**Resposta ao Pedido de Elementos
Adicionais do Processo de Licenciamento
Único Ambiental N.º PL20220225001712**

Respol, Resinas, S.A.

Outubro de 2022

O presente documento tem como objetivo dar resposta Pedido de Elementos Adicionais relativo ao Processo de Licenciamento Único Ambiental N.º PL20220225001712.

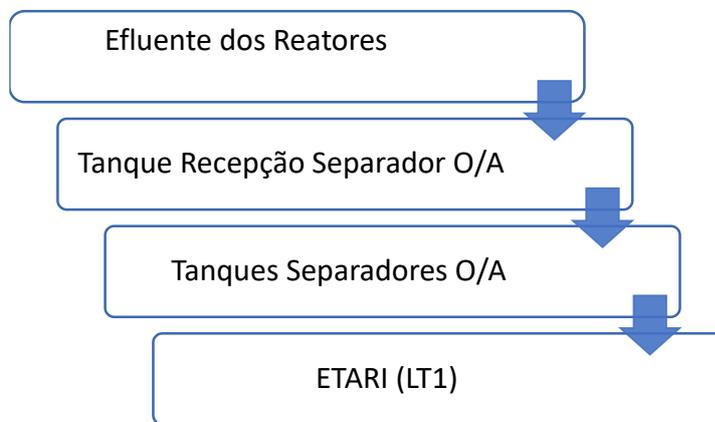
6. Devem ser esclarecidos os limites da área da instalação a licenciar no presente PL, nomeadamente deve incluir o parque de painéis solares, a totalidade do parque de resíduos 6 (PA6) e o novo Tanque de Incêndios nº 55 (alteração nº 46) junto ao parque de painéis solares.

A alteração de localização do tanque de incêndio n.º 55, constitui uma medida de melhoria contínua, que permite um reforço dos meios de segurança e um compromisso de responsabilidade social.

Conforme previsto no Plano Emergência Externo (PEE), os meios e recursos existentes na RESPOL, estão disponíveis para o Serviço Municipal Proteção Civil (SMPC), nomeadamente o tanque de água de incêndio, que constitui uma reserva estratégica na segurança, com o dobro da capacidade do anterior.

Sendo esta nova localização a mais adequada para os efeitos pretendidos, nomeadamente o acesso seguro e independente dos meios externos, conforme informação dos BVL apresentada na figura seguinte.

- a) O incremento do volume de água disponível para suporte à rede de combate a incêndios é visto como uma mais valia em situações de intervenção quer para a rede interna já estabelecida e prevista, bem como para os meios externos de socorro que terão à disposição um manancial superior para reabastecimento de veículos de bombeiros sem comprometer o abastecimento à rede interna;

- b) A sua localização permitirá também suporte para abastecimento de meios de socorro para a restante zona industrial em caso de incêndio estrutural nas empresas aí instaladas, assim como em caso de incêndio rural/florestal, possível de ocorrer nas imediações, face à envolvente interface urbano/florestal verificada, servindo assim de reserva estratégica, em alternativa à Rede Pública instalada na ZICOFA na falha desta;

- c) O acesso direto ao depósito através da circular interna da ZICOFA, e que passa a escassos metros do mesmo, permitirá aos meios de socorro uma melhor e mais segura intervenção por parte dos bombeiros para reabastecimento, e uma alternativa aos acessos e mananciais existentes dentro do limite industrial da RESPOL que numa situação limite podem vir a estar comprometidos face à evolução crítica de um sinistro nas instalações.

Em conclusão, consideramos positiva a instalação do novo depósito na localização sugerida.

Figura 1: Localização das habitações/estabelecimentos

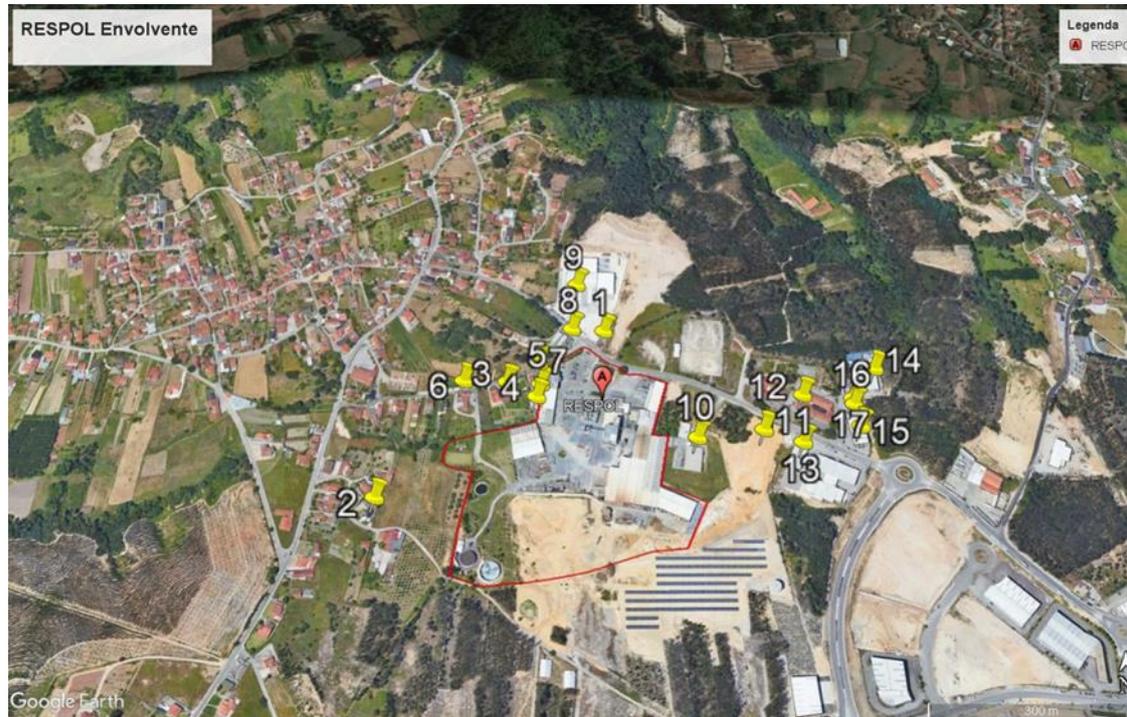
10. Indicar a distância do perímetro do estabelecimento relativamente às áreas residenciais e recreativas, massas de água e outras zonas agrícolas e urbanas – preencher resumo no formulário e apresentar as distâncias solicitadas.

Na **Figura 1** apresenta-se uma planta geral em torno do estabelecimento com a localização das habitações/estabelecimentos:

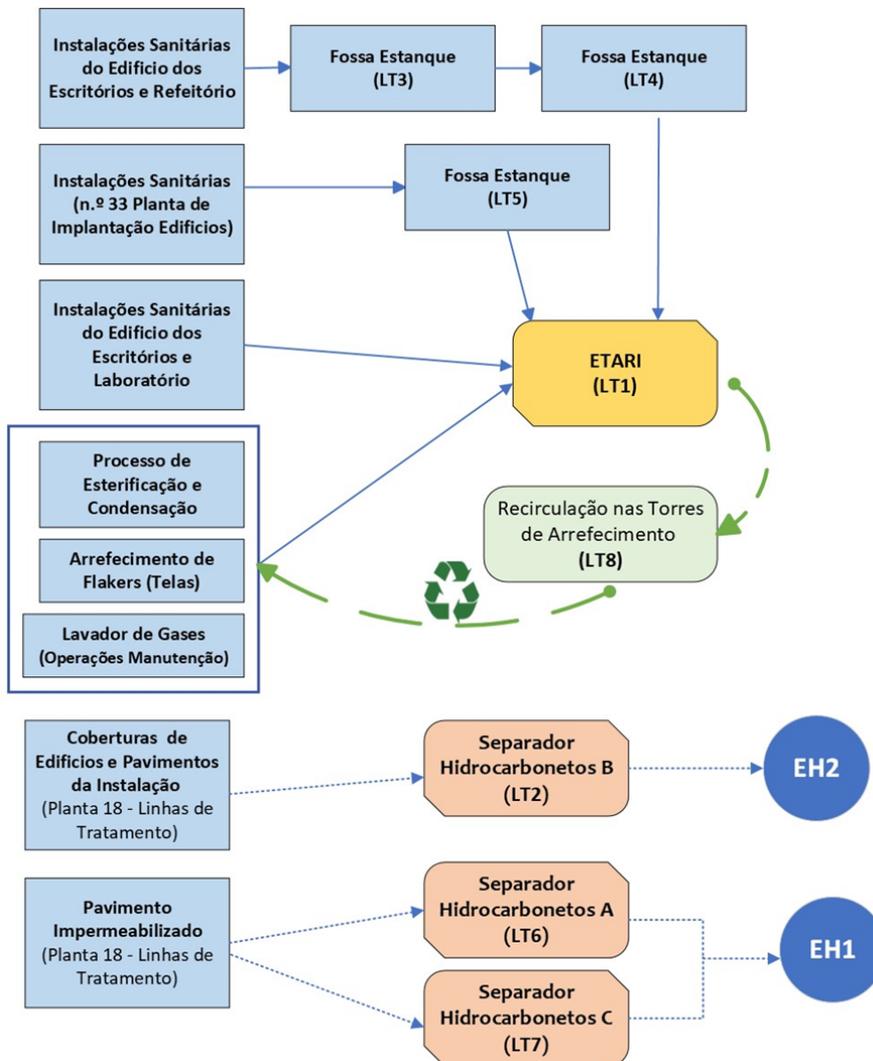
19. Considerando que separador de hidrocarbonetos C não está licenciado, indicar o encaminhamento/tratamento dado ao efluente gerado, indicar os respetivos volumes mensais/anuais e a monitorização efetuada.

A licença de utilização de recursos hídricos – rejeição de águas residuais do Separador de hidrocarbonetos C foi requerida neste processo em curso (PL20220225001712), de acordo com a informação referida na questão anterior (Q18) e memória descritiva e dimensionamento apresentadas em IV - RH.

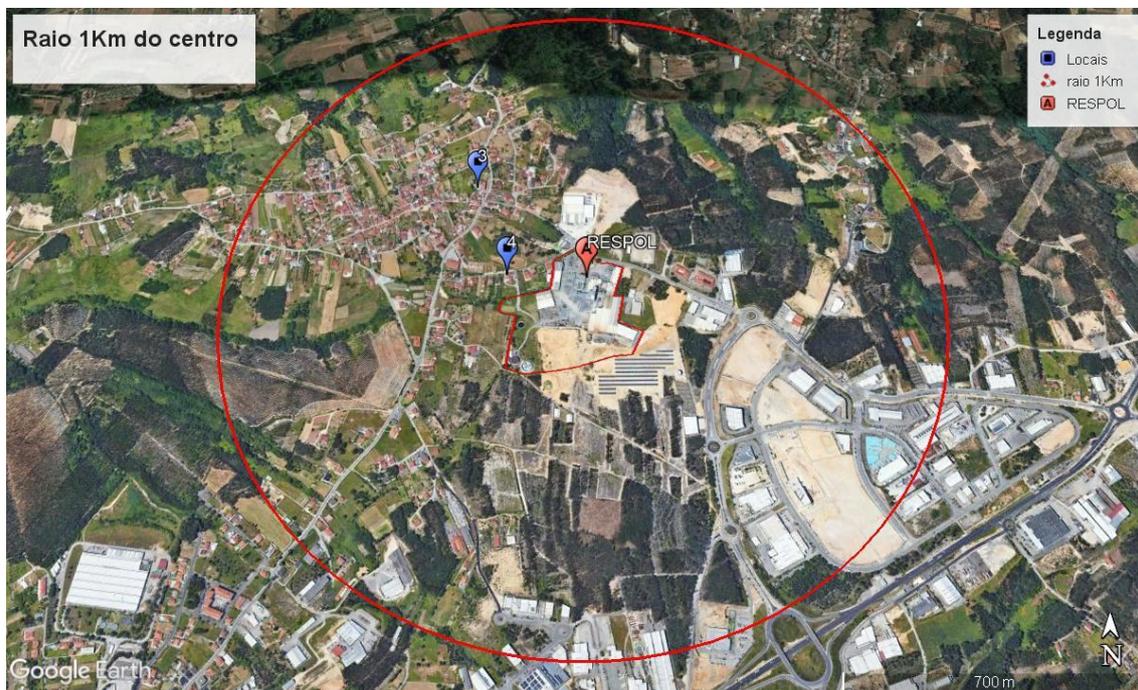
49. Localização da instalação/estabelecimento industrial e seus limites e abrangendo um raio de 1 km a partir da mesma, com a indicação da zona de proteção e da localização dos edifícios principais, designadamente edifícios de habitação, hospitais, escolas e indústrias – apresentar peça desenhada.

A localização do estabelecimento industrial e seus limites e abrangendo um raio de 1 km apresenta-se no separador “Peças Desenhadas”.

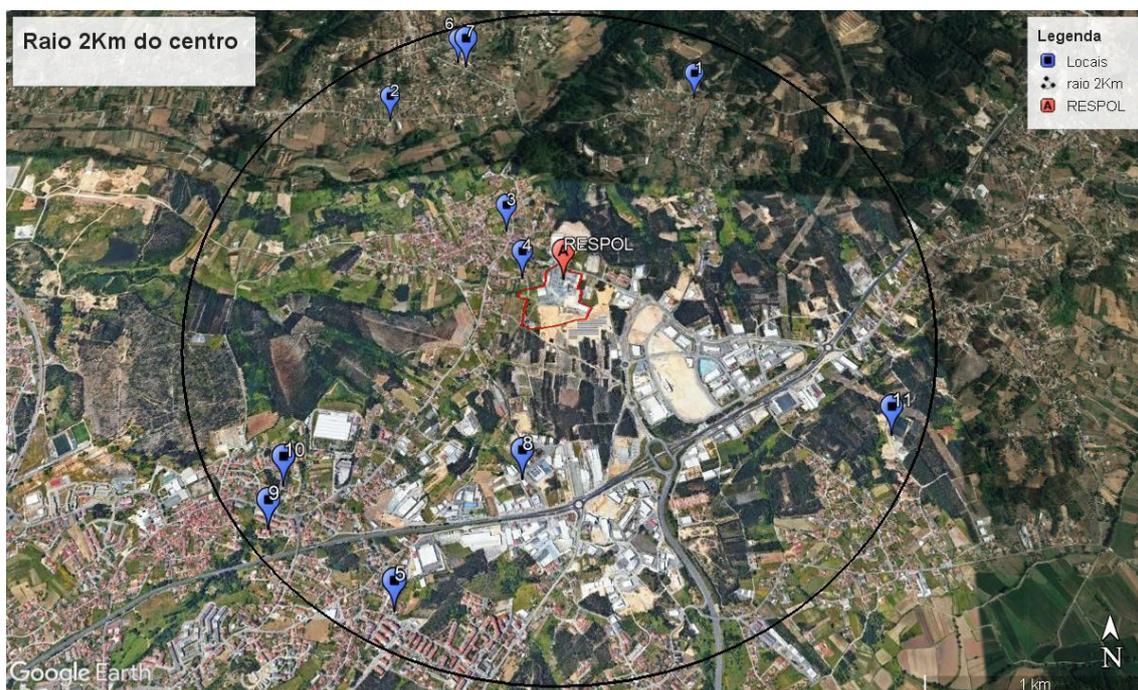
51. Localização de máquinas e equipamento produtivo; armazenagem de matérias-primas e/ou subsidiárias, de combustíveis e de produtos intermédios e/ou acabados e de resíduos produzidos na instalação; instalações de queima, de força motriz ou de produção de vapor, de recipientes e gases sob pressão e instalações de produção de frio; instalações de carácter social – apresentar peça desenhada com a localização e identificação do referido.

A informação solicitada apresenta-se no separador Peças Desenhadas e 04.II - Memoria_Descritiva_Lista_Equipamentos
